- PERIZIA DI VARIANTE N.3 -

MODIFICA TECNICA N.269
PROGETTO STRADALE - ASSE PRINCIPALE
Tratto di asse principale AP11
Relazione di modifica tecnica n.269

MODIFICA TECNICA N.269

OGGETTO: Accorgimenti costruttivi alla piattaforma stradale nel tratto di asse principale compreso tra la Sez. 702 e la Sez. 712.

Figura n. 1 – Tratto di asse principale "AP11".

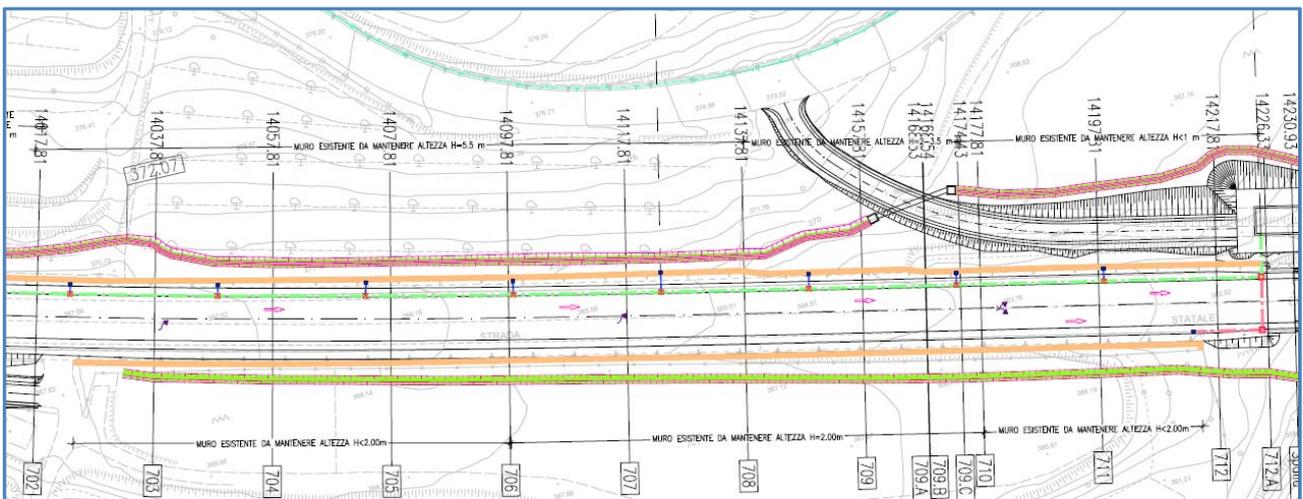
Si riporta a seguire stralcio planimetrico del tratto di asse principale compreso tra la Sez. 702 e la Sez. 712.A.
